## Technische Änderung zum BEST

Der Bauelementehalter BEST dient zur Aufnahme elektronischer Bauelemente. Er ersetzt den Trennhebel bzw. den Sicherungshalter bei Trennklemmen bzw. Sicherungsklemmen.

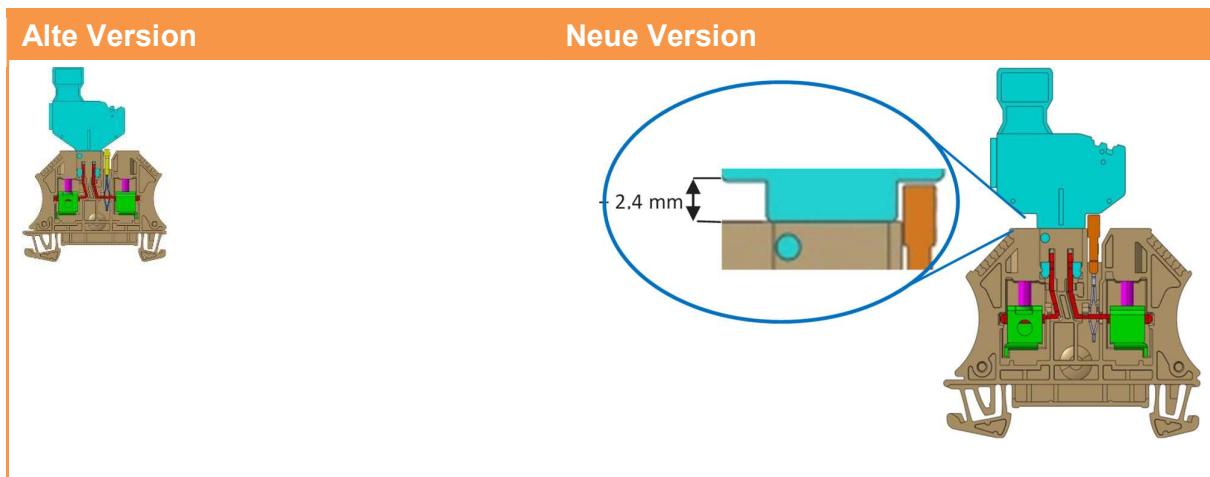
Bauhöhe:

Eindeutiges Unterscheidungsmerkmal des "neuen" BEST:

unverändert

eingravierte "2018" im Gehäuse

Der Bauelementehalter BEST wurde geändert, um auch bei der W-Reihe die steckbare Querverbindung ZQV...N der A-Reihe, welche um 2,4mm höher ist als die steckbare Querverbindung ZQV...N der W-Reihe, einsetzen zu können.
